# 機水電工程施工實務介紹

吳國楨 電機技師

# 三、機水電缺失介紹

圖20工程會扣點編號5070403

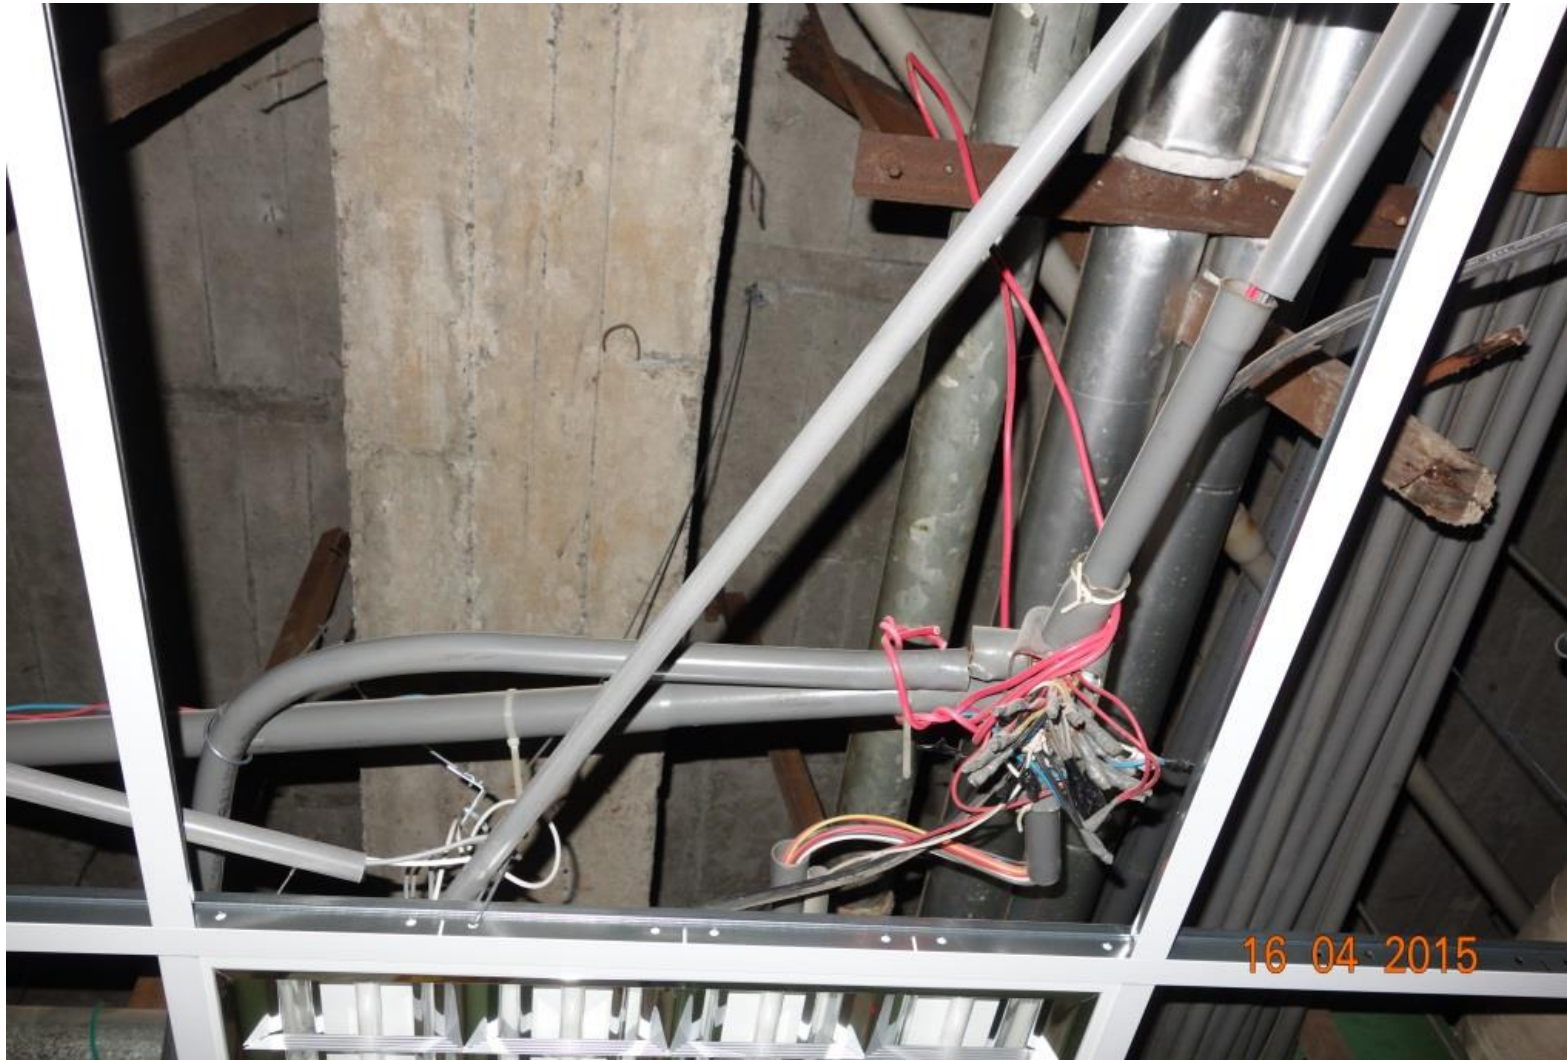
說明：線路連接未使用接線盒，露明配管之路徑應與天花板或牆壁平行。電導線管安裝不合規範。

圖46工程會扣點編號5070403

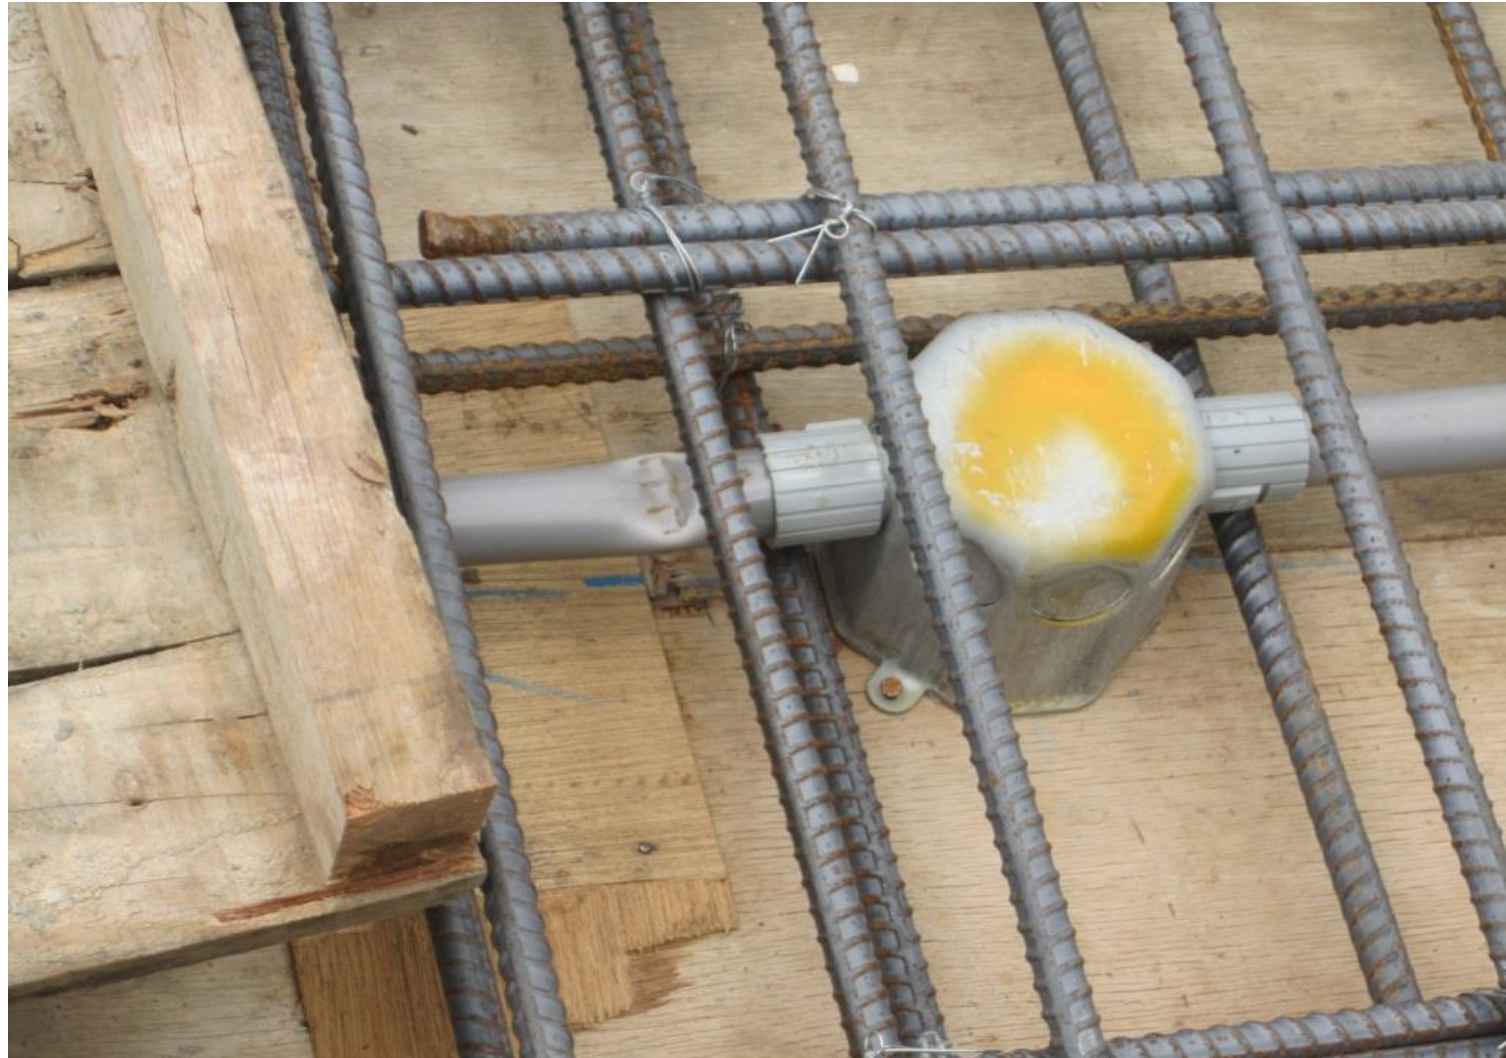
說明：PVC導線管管路被壓扁，導線管截面積縮小影响拉線空間。

圖51工程會扣點編號5070401

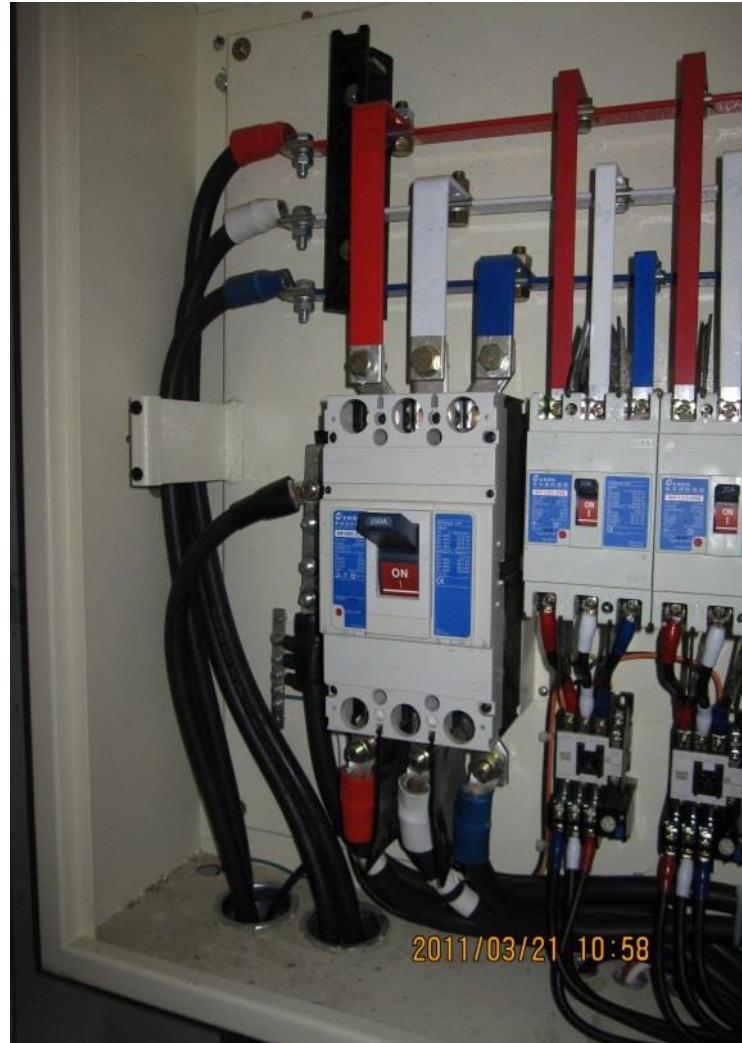
說明：三相四線式系統四條電源線平均佈放在兩支EMT導線管內(每支2條導線)，金屬導線管內電磁不平衡，有渦流產生，線路易產生危險，導線佈纜不符規範。

圖53工程會扣點編號5070404

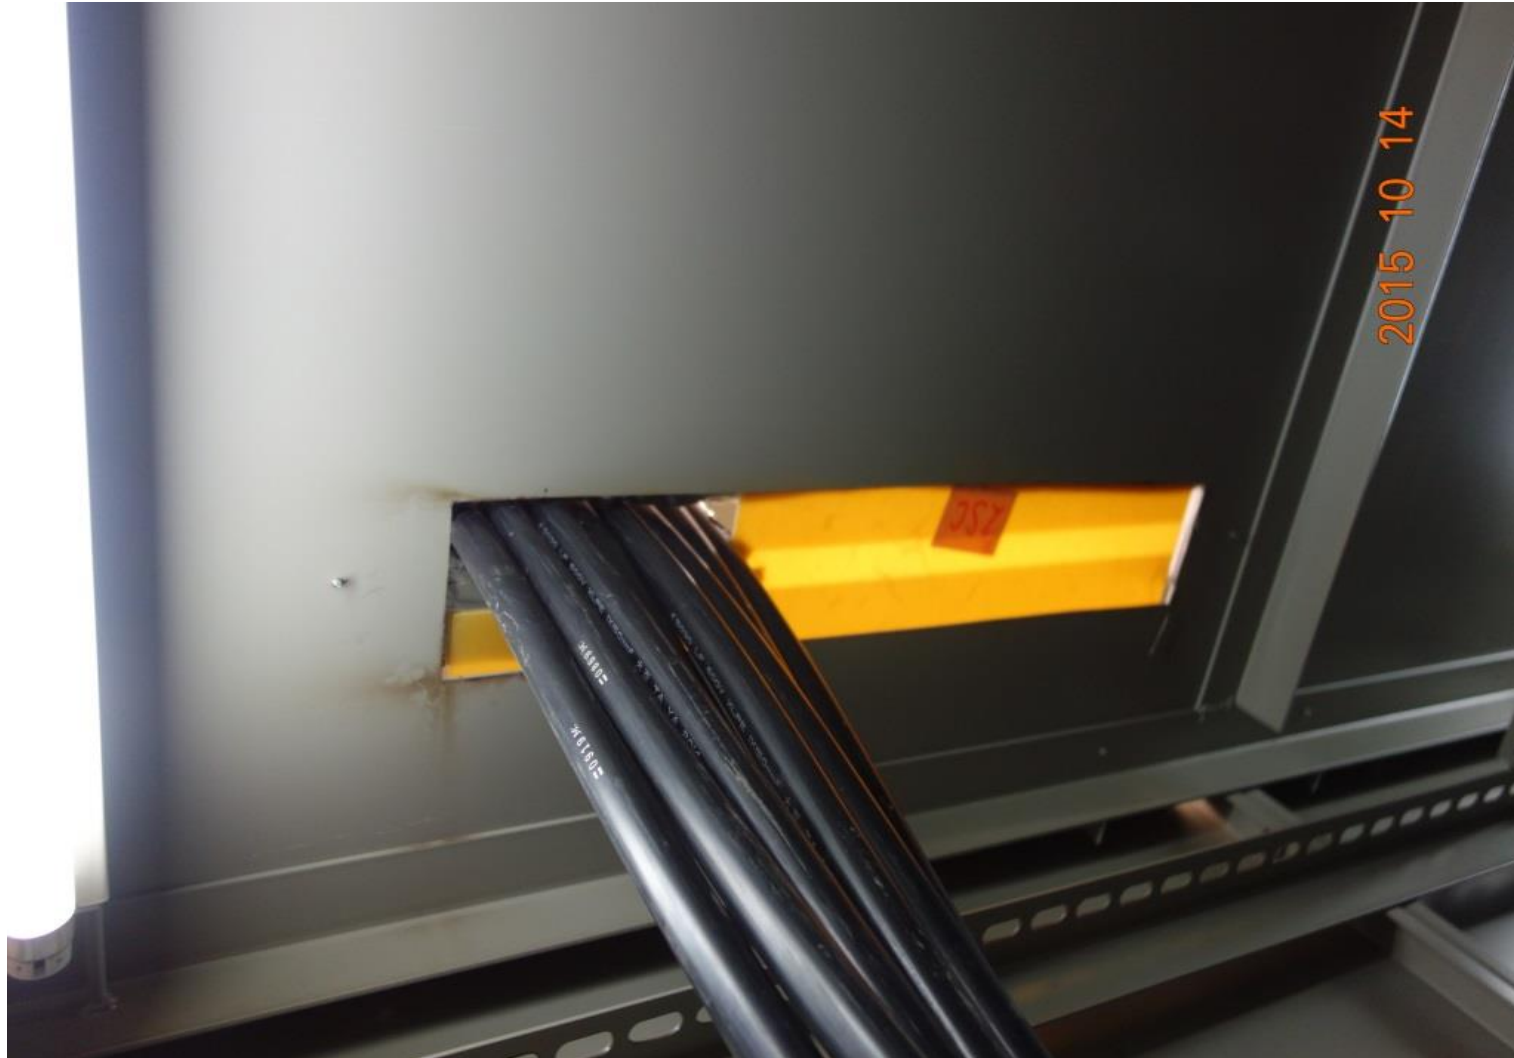
說明：配電盤開口未封閉，灰塵及小動物易進入影响用電安全。拉線過程中盤體開孔四週未防護，易將導線割傷影响用電安全

圖55工程會扣點編號5070404

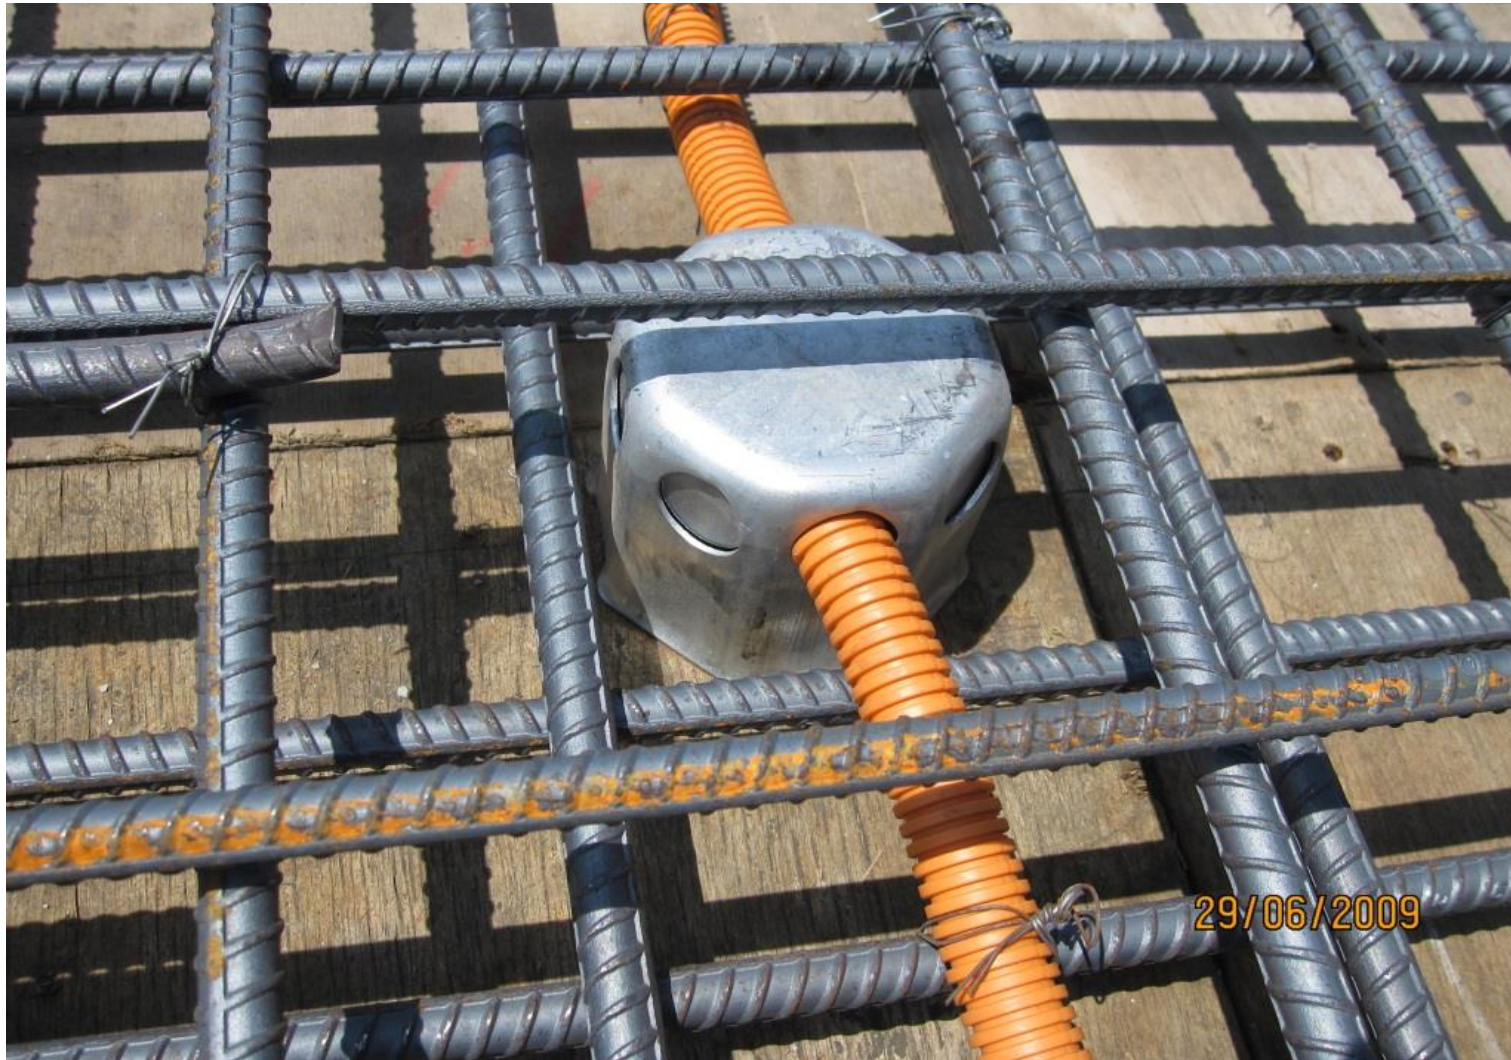
說明：CD管與出線口連接處之管路出口未施作喇叭口，影响用電安全。

圖67工程會扣點編號5070407

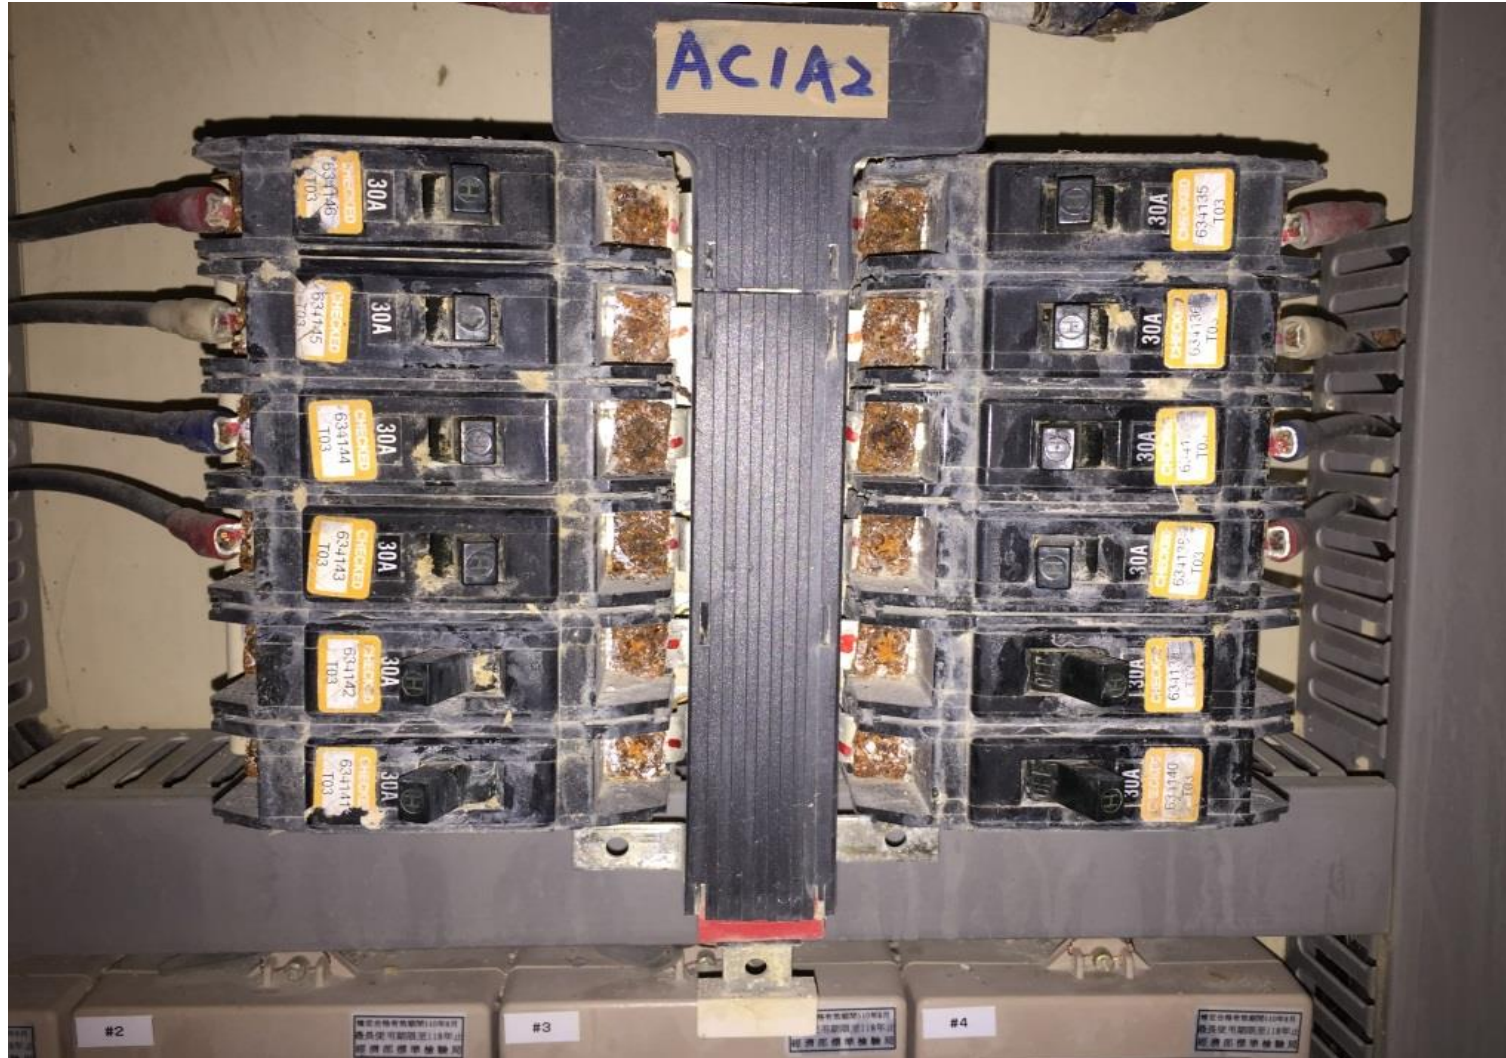
說明：無熔線斷路器接點生銹，接觸電阻太高，用電時易造成接點處溫度升高，影响用電安全。

圖89工程會扣點編號5070410

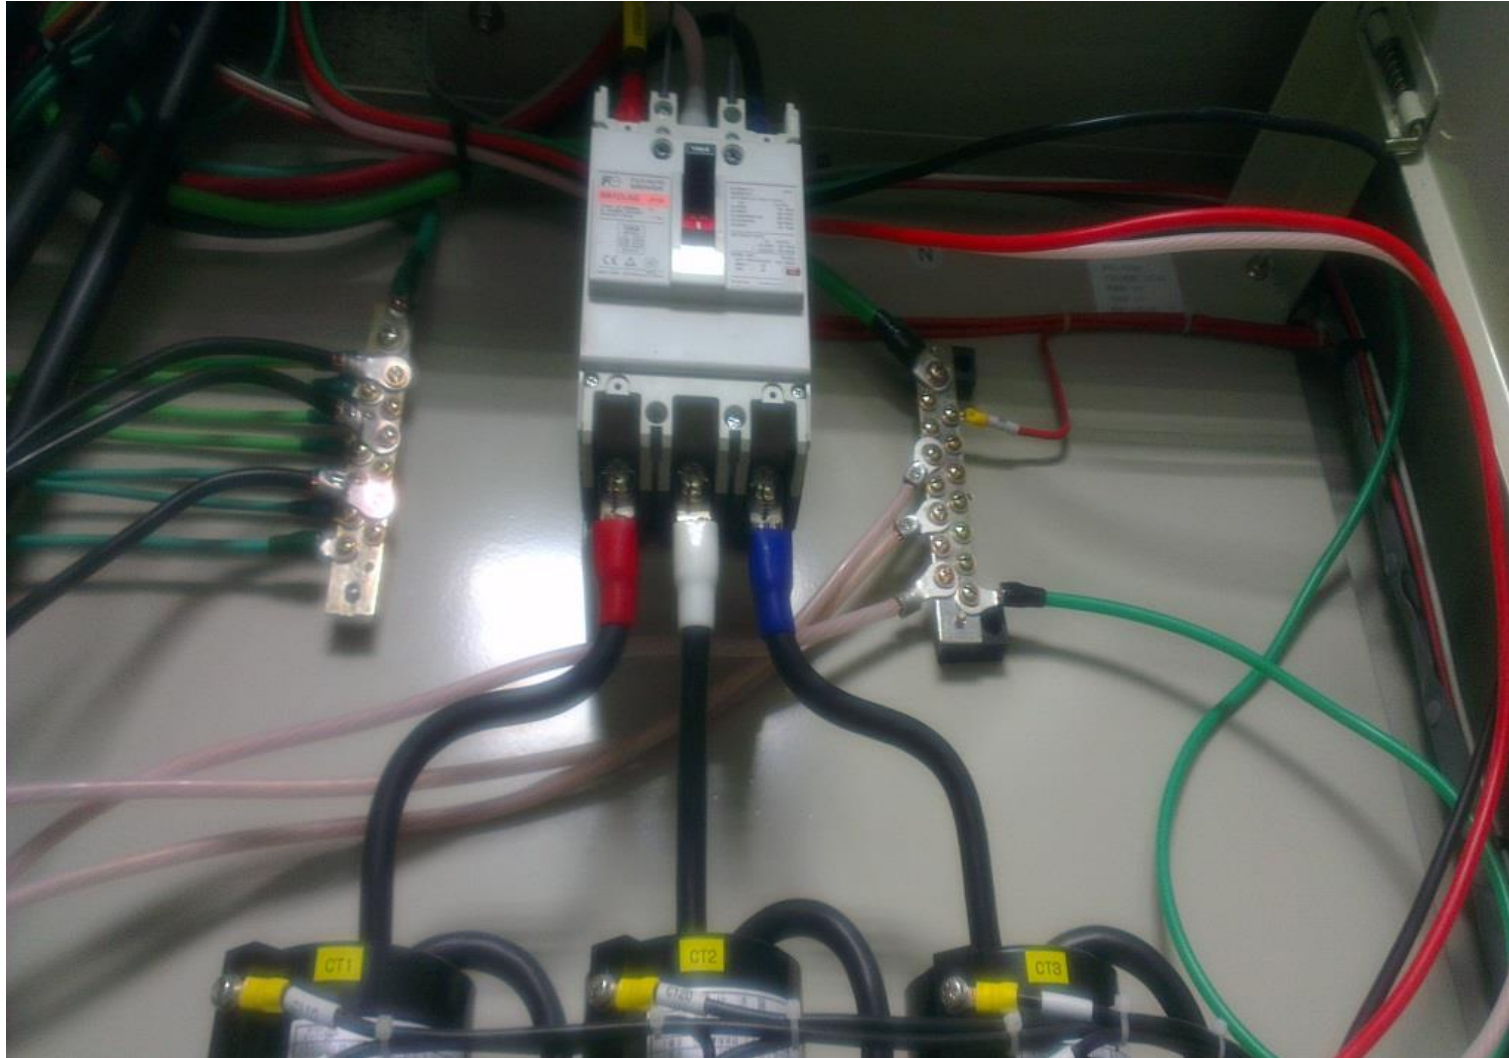
說明：分電箱內配線雜亂，接地線應使用綠色，中性線應使用白色，導線顏色標示不符用戶用電設備裝置規則之規定
